Mission régionale d'autorité environnementale

**Avis sur la construction d'un projet agrivoltaïque
sur la commune de Flaujac Gare (Lot)**

N° Saisine : 022984/A P

Date : 14/10/2026

Figure 3: implantation et synthèse des enjeux écologiques (extrait de l'étude d'impact)

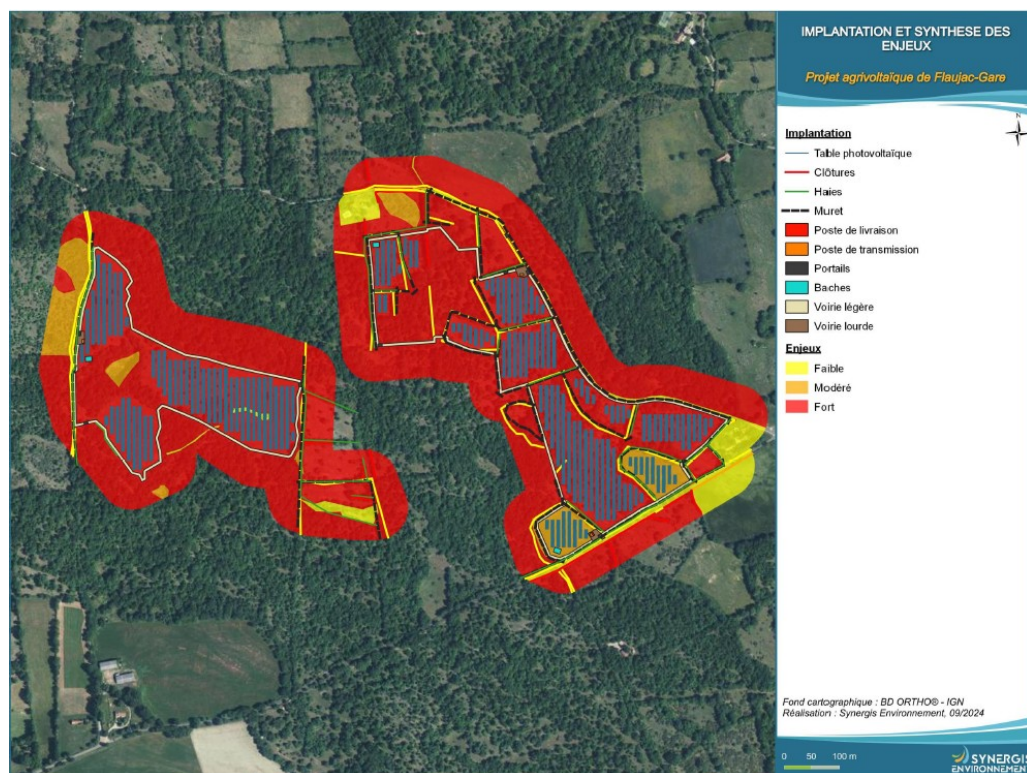
- **un site d'implantation qui se positionne dans un secteur possédant des enjeux forts en termes d'habitats naturels et de flore, dont certains sont encore sous-évalués.**

Le projet s'inscrit dans un secteur présentant une sensibilité écologique importante, au sein du parc naturel régional des Causses du Quercy, sur le causse de Gramat, dans un ensemble de pelouses sèches calcaires, de landes à genévriers, de chênaies pubescentes, de haies et de murets en pierre sèche (classés en réservoir de biodiversité de la sous-trame pelouses sèches et landes et en zone relais du PNR). Plusieurs de ces habitats présentent un enjeu fort et constituent des habitats d'intérêt communautaire : les pelouses calcaires (6210) et les landes à Genévriers (5130) notamment. Un enjeu modéré est évalué pour le Brome raboteux, espèce végétale inscrite comme « *quasi-menacée* » sur la liste rouge de la flore de l'ancienne région Midi-Pyrénées, menacée par la régression de ses habitats. Cette espèce de flore est située sur l'ensemble de la zone d'implantation.

Le secteur présente des fonctionnalités importantes pour les reptiles, l'avifaune des milieux semi-ouverts et les chiroptères, également évalués en enjeux forts.

Pour les chiroptères, le dossier identifie des enjeux forts, notamment pour le Minioptère de Schreibers en raison de la présence d'un grand nombre de cavités naturelles dans l'aire d'étude plus éloignée et le groupe des Murins, ainsi que le rôle des chênaies et des haies comme zones de chasse et corridors. Le classement en enjeu faible de l'îlot ouest apparaît difficilement justifiable compte tenu des linéaires importants de lisières présents sur ce secteur, particulièrement favorables à l'activité de chasse des chiroptères.

Les mesures environnementales proposées sont essentiellement des mesures de réduction assez classiques comme l'adaptation du calendrier des travaux, le balisage et la mise en défens ou encore la revégétalisation et l'entretien par pâturage. Or, compte tenu du niveau d'enjeu du site, aucune véritable mesure d'évitement géographique des secteurs à plus forts enjeux n'est proposée, seulement un évitement de plusieurs linéaires de murets de pierres sèches.

Figure 4: Courbes de niveaux permettant de repérer les dolines (extrait de l'étude d'impact)

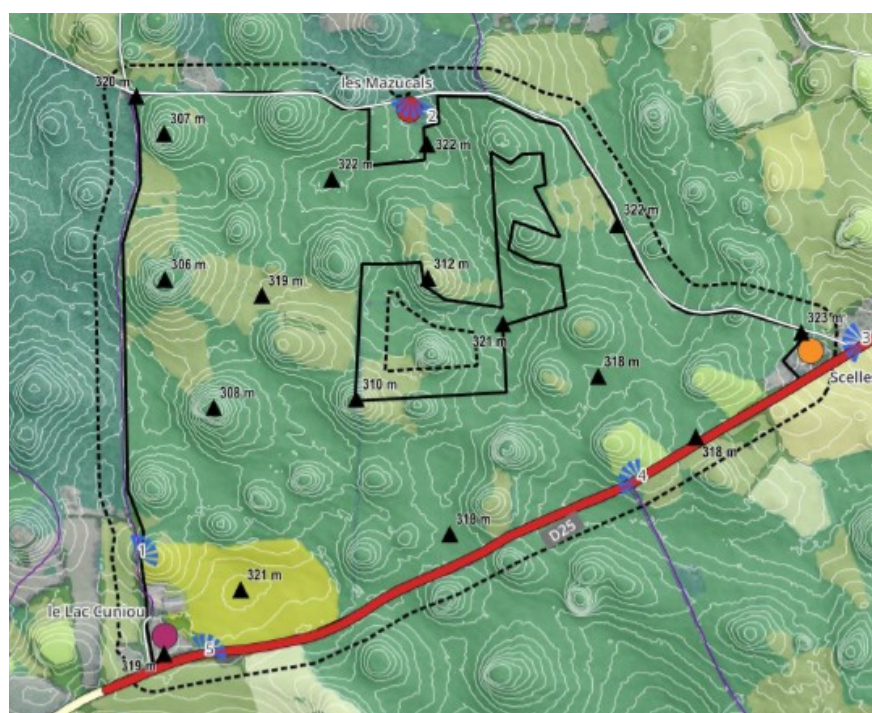
L'étude d'impact signale la présence d'un milieu karstique particulièrement sensible, caractérisé par de nombreuses dolines (dépressions où les risques de transferts vers la nappe sont plus rapides). Une grande partie du causse où est situé le projet est classée en très forte vulnérabilité aux pollutions de surface.

Le porteur de projet prévoit la réalisation de tranchées (entre 0,8 m et 1 m de profondeur sur 50 cm de large) pour l'enfouissement des câbles électriques, ainsi que la pose de pieux battus pour l'ancrage des structures. Or ces interventions sont susceptibles de modifier le fonctionnement hydrologique du karst superficiel, d'autant plus que les sols sont peu épais voire inexistants : « *la roche calcaire affleurante* [[est] *observée sur une grande partie du site* ». Les risques principaux identifiés concernent le colmatage des fissures et conduits karstiques par des matériaux en suspension, la turbidité et la pollution ponctuelle des eaux souterraines du fait d'infiltrations rapides à travers les dolines, qui constituent autant de portes d'entrée directes vers la nappe avec des transferts très rapides vers celle-ci (de l'ordre de l'heure ou du jour).

L'étude présente plusieurs lacunes notables puisqu'elle n'intègre pas une hiérarchisation fine de la vulnérabilité des dolines. Les incidences de la phase travaux sont minimisées, puisqu'aucune analyse détaillée de l'impact des terrassements, du risque de colmatage ni des pollutions temporaires n'est proposée pour ces milieux à forte sensibilité hydrogéologique.

La MRAe considère que l'étude géotechnique doit figurer dans l'étude d'impact afin que les impacts du projet sur les sols et la ressource en eau soient pris en compte dès le départ.
